RHEINMETALL Kundendienst

T 5/54

VEB BÜROMASCHINENWERK RHEINMETALL SÖMMERDA / SÖMMERDA (THÜR.)

Betr.: **Groß-Schreibmaschinen**

Bild 7. Befestigung der Gs-Schaltradachse

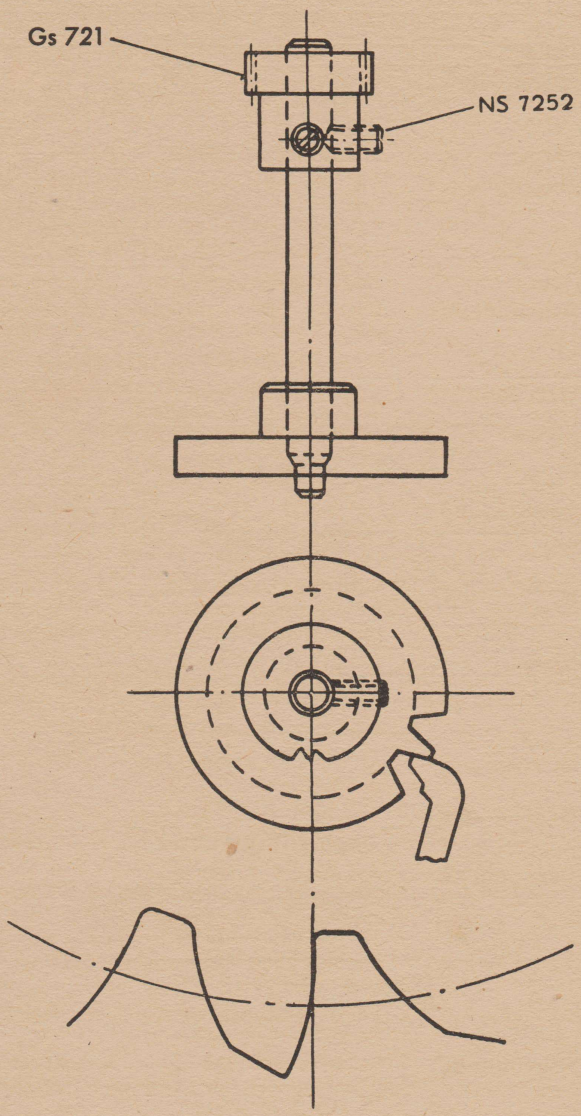
7.	**Ab Nr. 5280**	(Juli)	Schaltrad MGs 722, Befestigung geändert.
		Begründung:	Um ein Verdrehen zwischen Schaltrad Gs 722 und Schaltradritzel Gs 721 zu vermeiden, wurde dieses, anstatt zu verstiften, mit zwei gehärteten Spitzenschrauben NS 7252 (Feingewinde) versehen (siehe Bild 7).

Bild 12/16. Montageanweisung des neuen Schaltzahnträgers

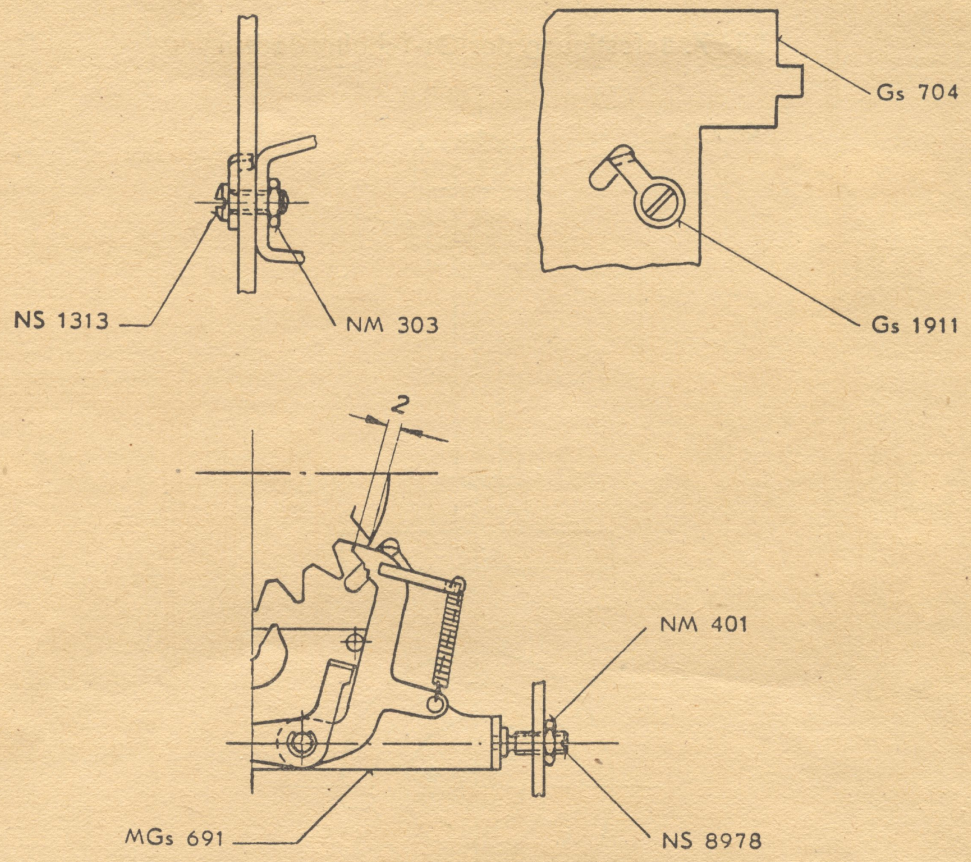
11.	**Ab Nr. 6351**	(August)	Gs I-, II- und III-Maschinen mit Stützen Gs 696 am Schaltwerk versehen.
		Begründung:	Wie bereits unter 5 angeführt.
12.	**Ab Nr. 6372**	(August)	Gs-Maschinen mit 62-cm-Wagen mit neuem Sperrzahnhalter MGs 691 versehen.
		Begründung:	Der neu entwickelte Sperrzahnhalter (ohne Federpaket) stabilerer Konstruktion wurde zunächst bei Langwagenmaschinen eingeführt (siehe Bild 12/16).

16.	**Ab Nr. 8225**	(Okt.)	Allgemeine Einführung des neuen Sperrzahnhalters MGs 691 an Stelle des bisherigen MGs 710, auch bei I, II und III.
		Begründung:	Durch Einführung des neuen Sperrzahnhalters wird dem Springen des Wagens bzw. dem Ineinanderschreiben der Buchstaben vorgebeugt (siehe Bild 12/16).

1. Eingebaut ab Mitte August 1950, Nr. 6372 für Gs IV-Wagen. Allgemeine Einführung ab Okt. 1950 Nr. 8225.
2. Beim Auswechseln eines Schaltzahnträgers müssen auch die beiden Gewindestifte M 4 ausgetauscht werden, neuer Zapfen ist 3 mm ⌀.
3. Gleichzeitig muß das Langloch in der unteren Platte durch die mitgelieferte Begrenzung verkürzt werden, damit ein Überschleudern der Hemmfeder beim Wagenrücklauf nicht eintritt.

Bild 15. Farbbandhöhenbegrenzung

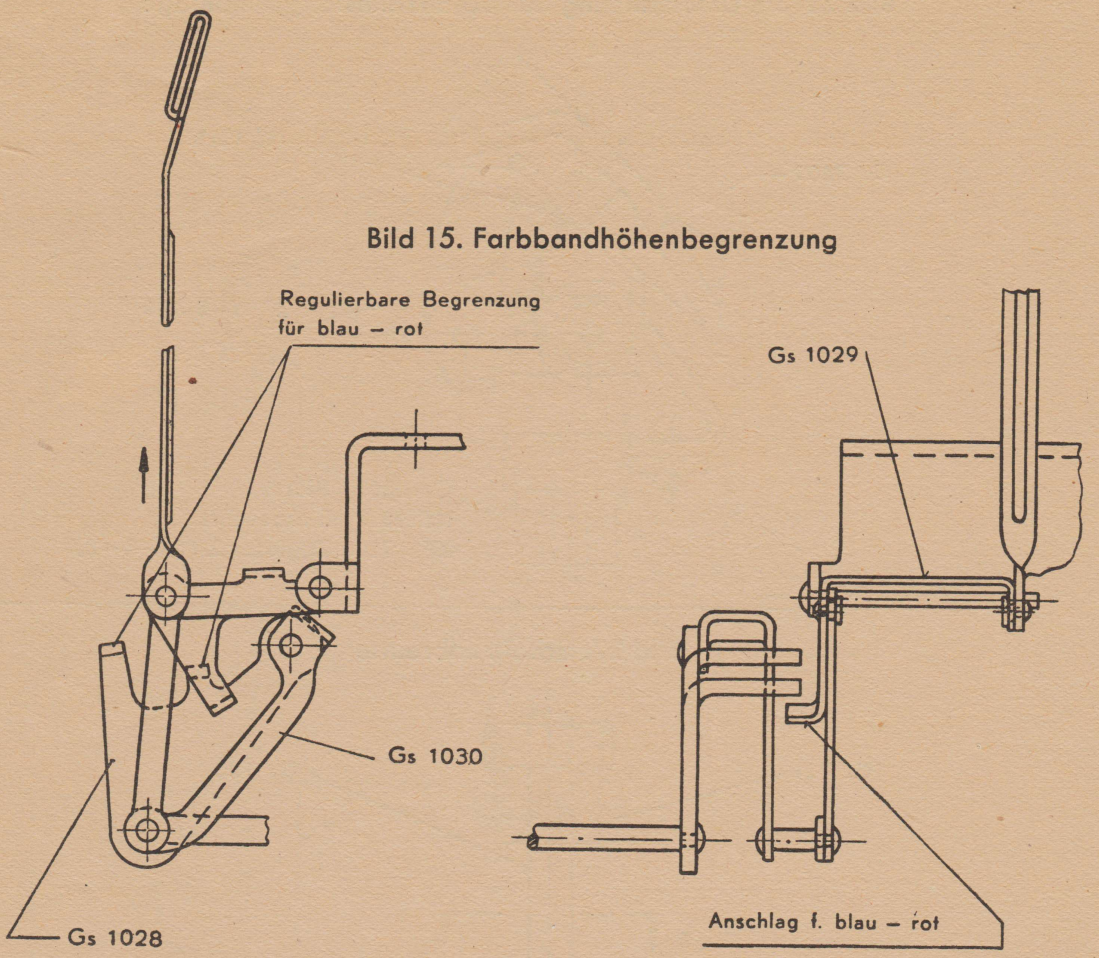
15.	**Ab Nr. 8880**	(Sept.)	Einführung der neuen Farbbandhöhenbegrenzung Gs 1028.
		Begründung:	Die in dem Kurbelarm Gs 1028 untergebrachte Farbbandhöhenbegrenzung ist sicherer. Der Anschlagwinkel Gs 1026 kommt in Wegfall (siehe Bild 15).

Bild 17. Gs-Maschinen mit 8,5 mm Umschalthub

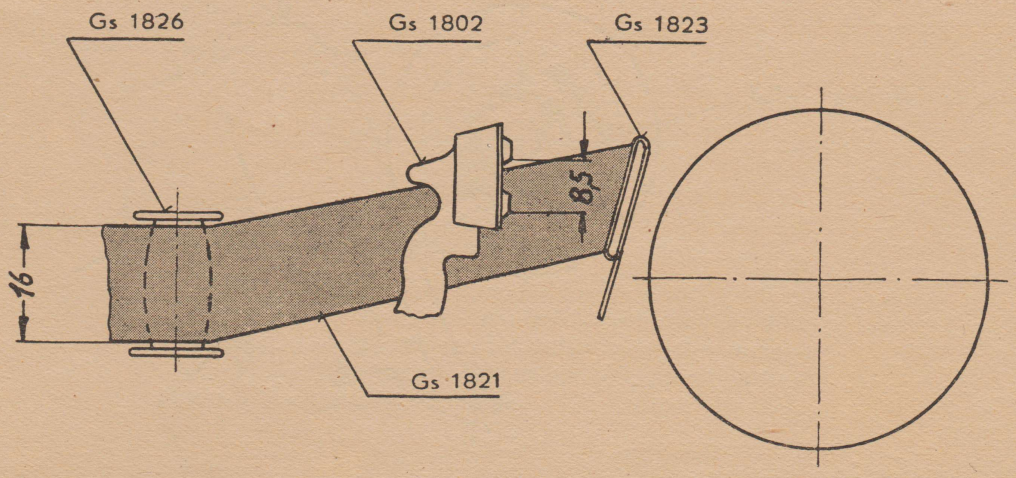
17.	**Ab Nr. 8530**	(Okt.)	Einführung von Typen mit 8,5 mm Umschalthub.
		Begründung:	Bei Bestellung von Schriftarten größer als Pica notwendig, in Verbindung mit 16 mm breitem Farbband (siehe Bild 17).

Bild 22/36. Unterstützung der Schaltzahnstangenmontage

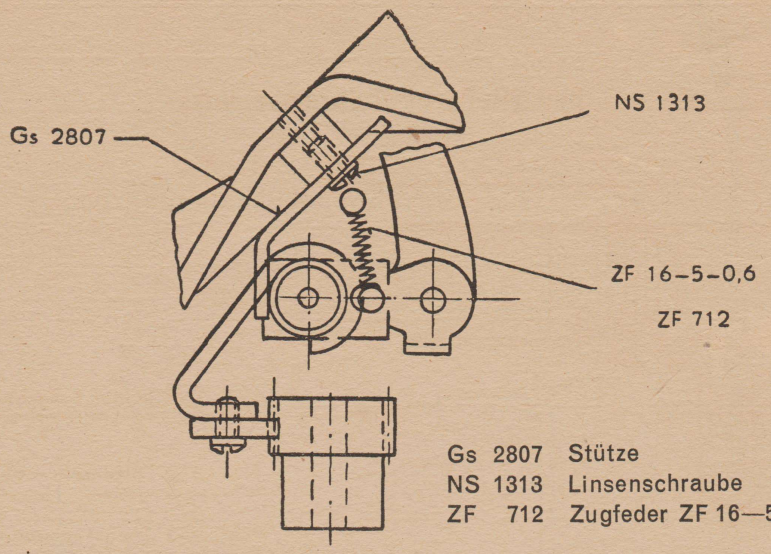
22.	**Ab Nr. 9615**	(Okt.)	Stütze Gs 2807 für Schaltzahnstange bei Gs-Maschinen mit 62-cm-Wagen neu eingeführt.
		Begründung:	Um das Herausspringen der Schaltzahnstange aus dem Zahneingriff in der mittelsten Wagenstellung zu verhindern (siehe Bild 22).

36. **Ab Nr. 26800** (Juli) Schaltzahnstange Gs 2706 bei 45-cm-Wagen und Gs 2806 bei 62-cm-Wagen mit neuen Zugfedern ZF 15-3,5-0,75 versehen.
Begründung: Um beim Tabulieren ein sicheres Einfallen der Schaltzahnstange in das Schaltradritzel zu erreichen und auch das Springen um eine Teilung zu verhindern, wird die stärkere Feder verwendet (siehe Bild 22/36).

Bild 27. Schaltradbremse

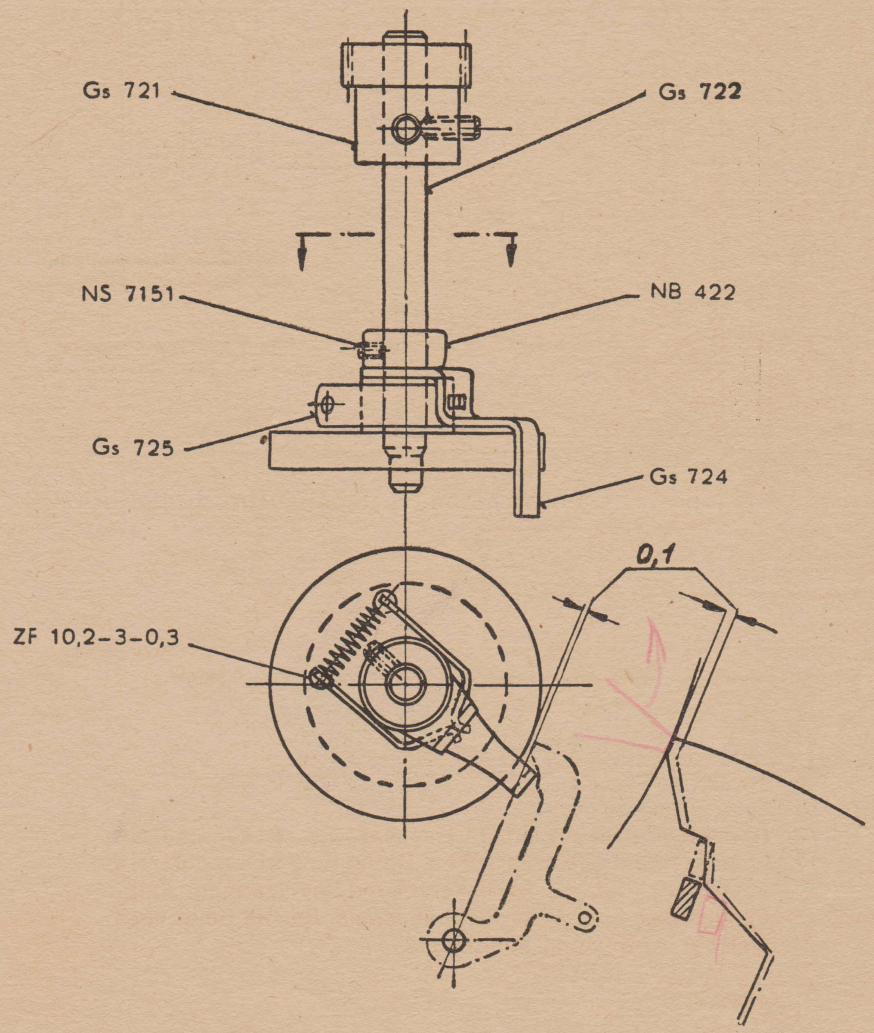
27. **Ab Nr. 14000** (Jan.) Schaltradbremse MGs 722 neu eingeführt.
Begründung: Durch Einführung der neuen Bremswinkel Gs 725 ist eine bessere Schleifwirkung und damit ein sicheres Aufhängen der Hemmfeder für den geräuschlosen Wagenrücklauf erreicht worden (siehe Bild 27).

Bild 29. Farbbandbremse, links

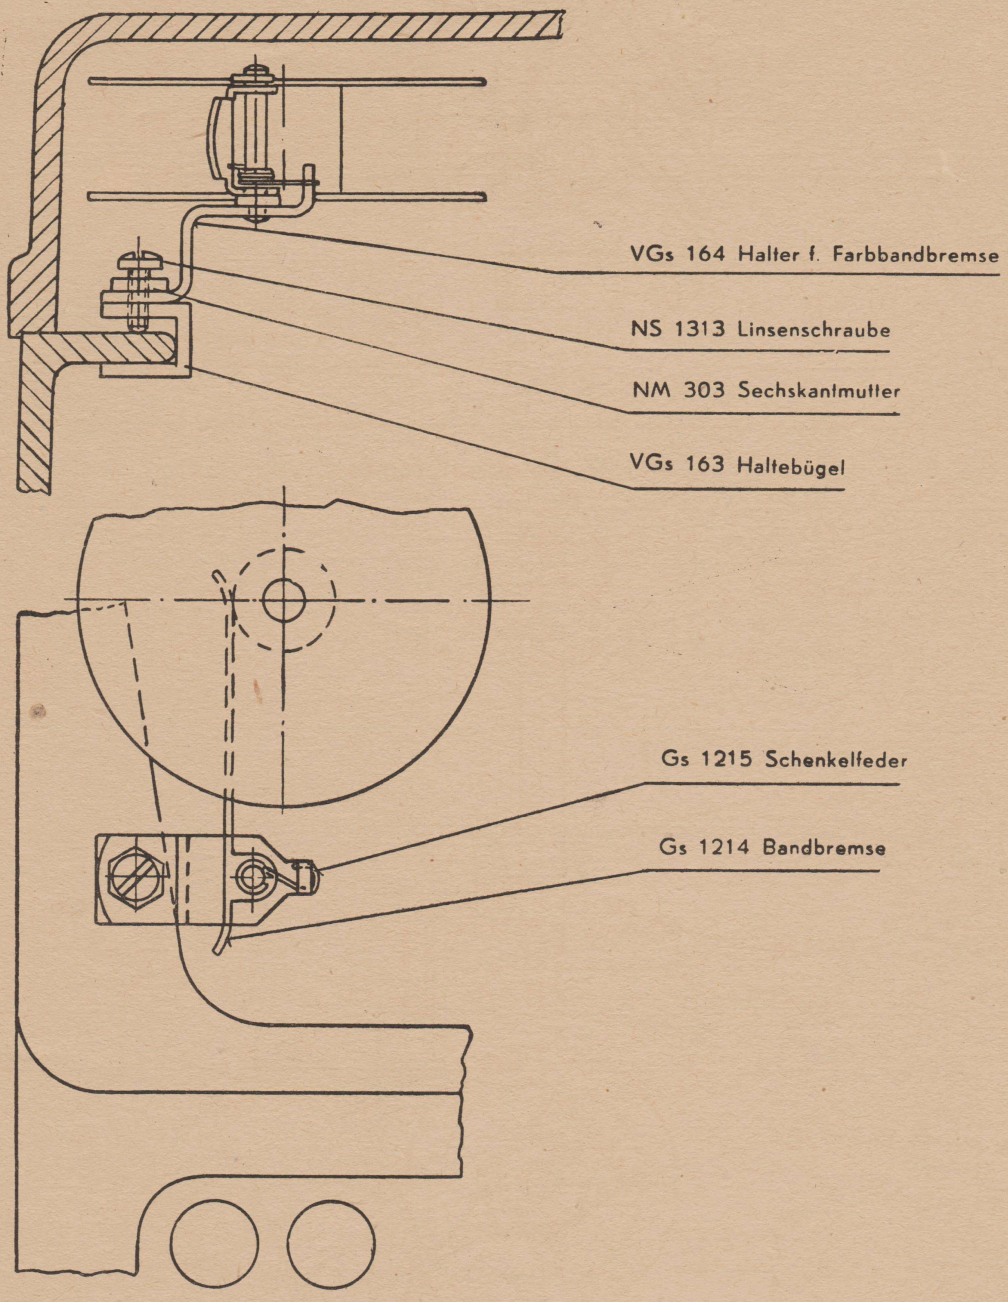
29. **Ab Nr. 19000** (März) Farbbandbremse Gs 1214/15
Begründung: Die Bandbremse wurde eingeführt, um das Herunterfallen des Farbbandes von der Spule im Umschaltmoment zu verhindern. Diese Bremsen wurden zunächst mit Klemmvorrichtung an die Haube montiert (siehe Bild 29).

Haltebügel über die innere Haubenkante stecken und mit Linsenschraube festschrauben. Halter für Farbbandbremse ausrichten und mit Sechskantmutter festspannen. Farbbandbremse liegt Mitte Farbbandspule. Rechte Seite nach gleicher Anweisung montieren.

Bild 31. Schalthebel für Farbbandautomat

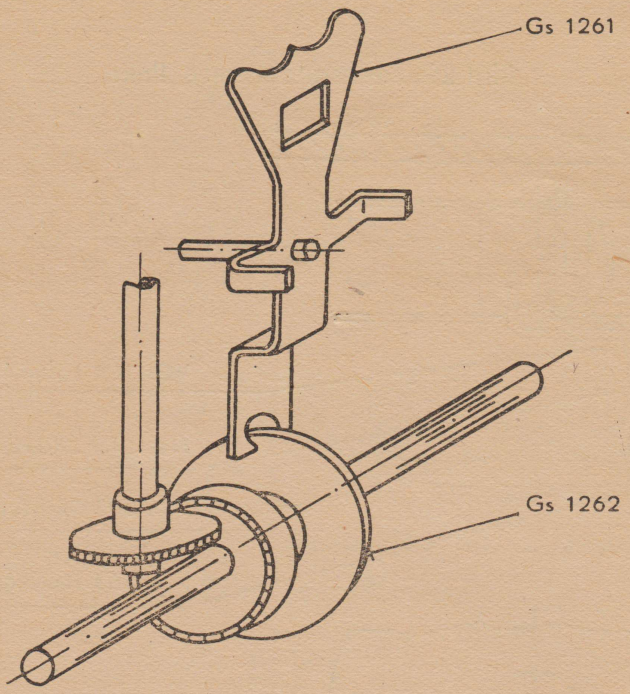
31. **Ab Nr. 21000** (März) Am Farbbandautomat Schalthebel Gs 1261 geändert.
Begründung: Sichere Funktion (siehe Bild 31).

Bild 37/90. Einstellung der Farbbandtransportklinke

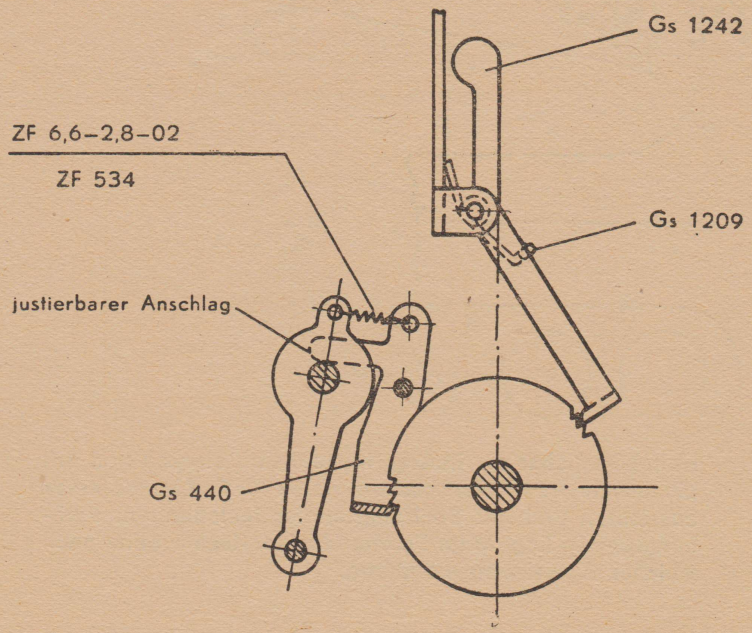
37. **Ab Nr. 26800** (Juli) Schaltschwinge MGs 431 neue Zugfeder an der Transportklinke Gs 440 angebracht. Zugfeder ZF 5,6-2,8-0,2.
Begründung: Die neue Zugfeder gewährleistet ein besseres Eingreifen der Transportklinke in das Farbbandtransportrad (siehe Bild 37/90).

90.	**Ab Nr. 95900**	(Febr.)	Schenkelfeder Gs 1209 an der Hemmklinke Gs 1252 zum Farbbandtransport angebracht. Sichere Funktion des Farbbandtransportes und Umschaltung (siehe Bild 37/90).

Bild 61. Dreipunkt-Wagenlauf

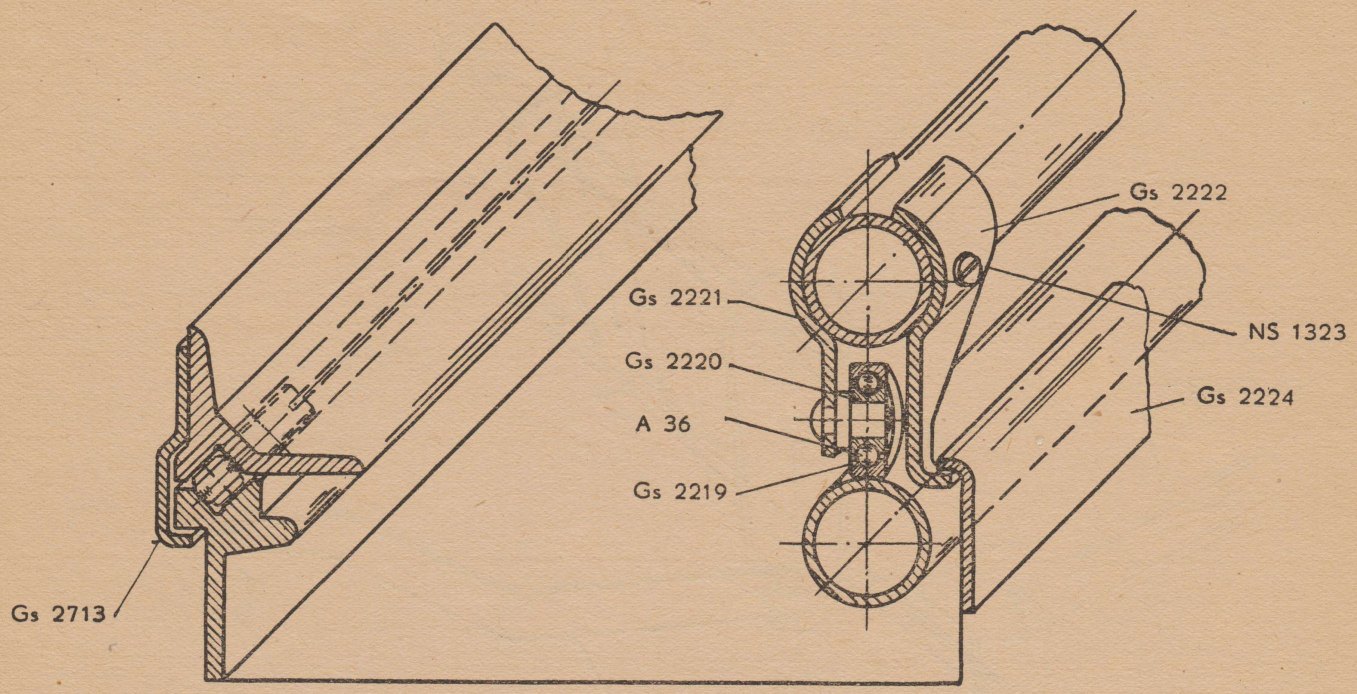
61.	**Ab Nr. 65400**	(Sept.)	Einführung der Dreipunktauflage zunächst bei den Wagengrößen II, III und IV.
		Begründung:	Um dem Wagen einen noch flüssigeren Lauf beim Schreiben zu geben, wurde die bisherige Prismenführung Gs 2205 abgeschafft und dafür mit schellenartiger Befestigung am oberen Laufrohr das Kugellager Gs 2219/20/21 eingeführt. Gleichzeitig wurde um das Abheben des Oberwagens an den Laufrohren zu verhindern, der Führungswinkel Gs 2224, 2638, 2738 und 2838 verstärkt und länger abgewinkelt (siehe Bild 61).

Dieser Dreipunkt-Wagenlauf ermöglicht einen leichteren Wagenaufzug und eine wesentlich bessere Justierung.

Bild 64. Aussparung am Träger

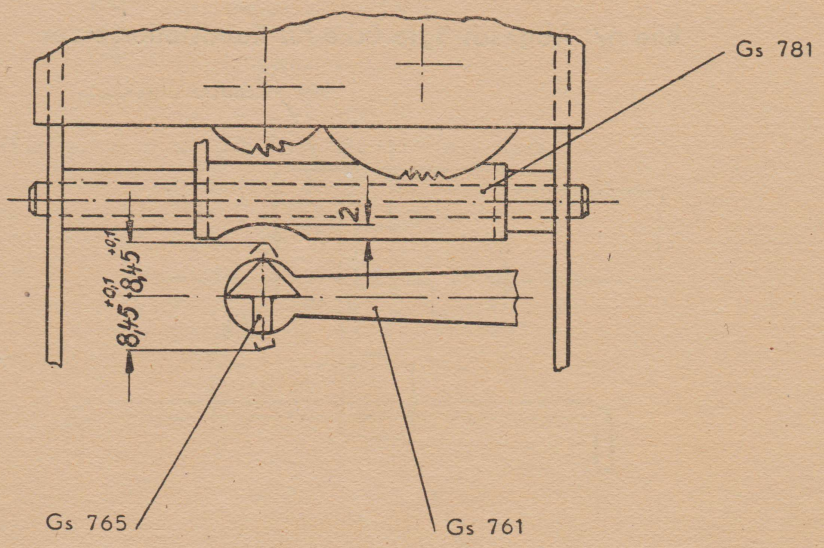
64.	**Ab Nr. 66300**	(Sept.)	Träger für Tabulatorbremse Gs 781 geändert.
		Begründung:	Damit der Setz- und Löschhebel Gs 761 bei Arbeitsstellung in Lösch den Träger der Bremse nicht blockiert, wurde der Träger an dieser Stelle ausgespart (siehe Bild 64).

Bild 66. Justierung der Stoßstangen

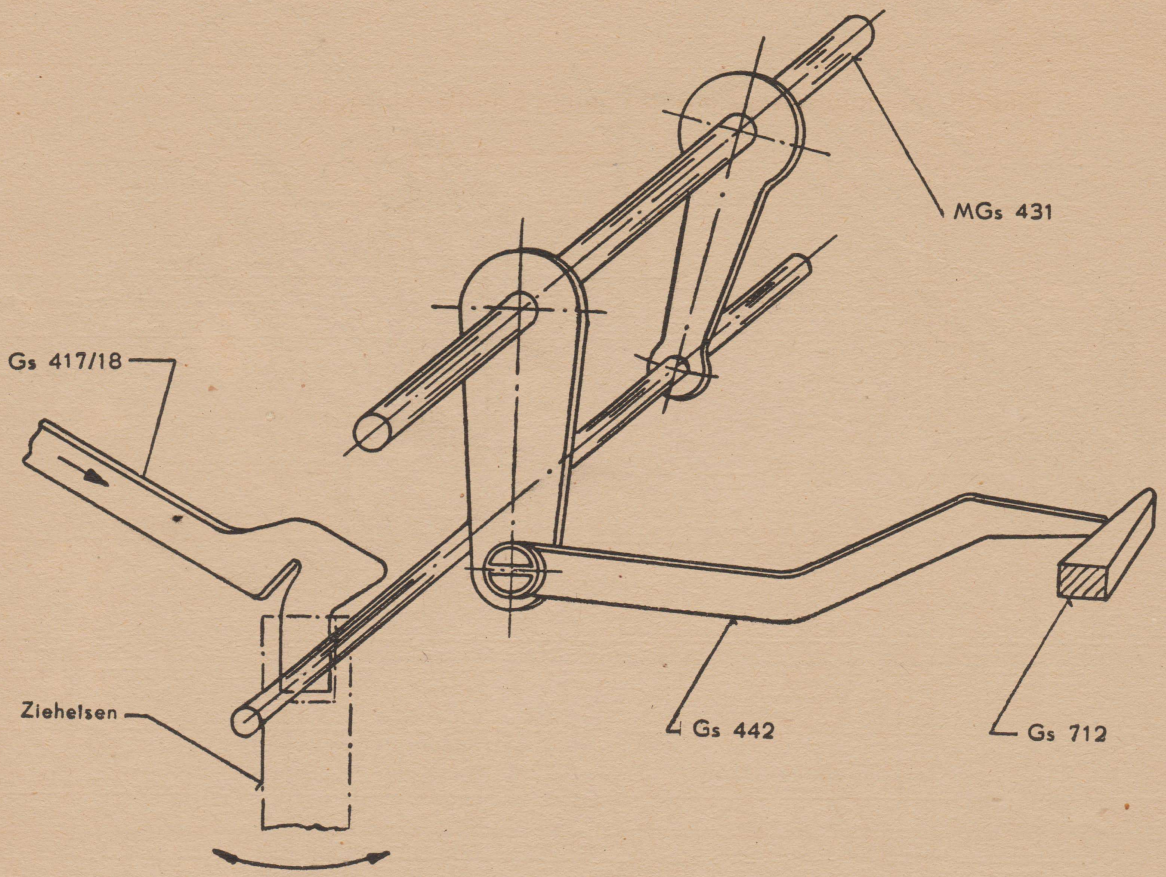
66.	**Ab Nr. 65073**	(Nov.)	Schaltstößel Gs 417/18 einstellbar.
		Begründung:	Durch Einführung der neuen einstellbaren Stößel ist es möglich, einen genaueren Schaltmoment der Typenhebel zu erreichen (siehe Bild 66).

Der Vorteil der neuen Stößelform liegt darin, daß die Stößelschlaufe mittels Zieheisen bei jedem einzelnen Tastenhebelgang auf Schaltung feinst justiert werden kann

Bild 67. Abgeschrägte Ecke für Randstellersetzer

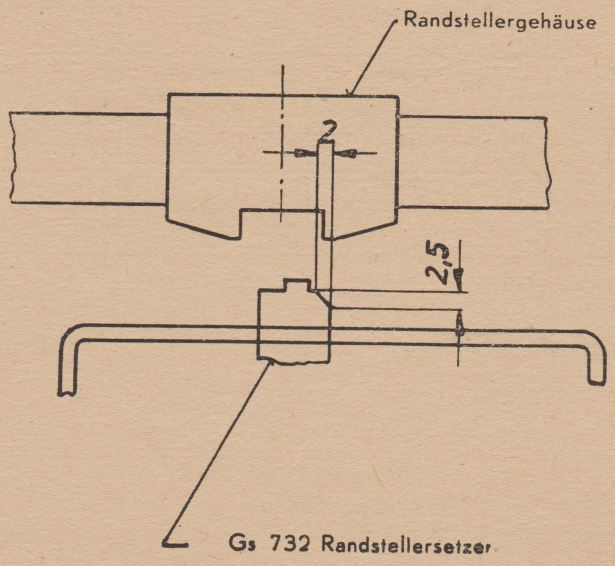
67. **Ab Nr. 68000** (Nov.) Randstellersetzer Gs 732 angeschrägt.

Begründung: Um ein besseres Hineingleiten des Randstellersetzers in das Randstellergehäuse zu erreichen, wurde an der rechten Seite des Randstellersetzers eine Schräge angebracht. (Siehe Bild 67).
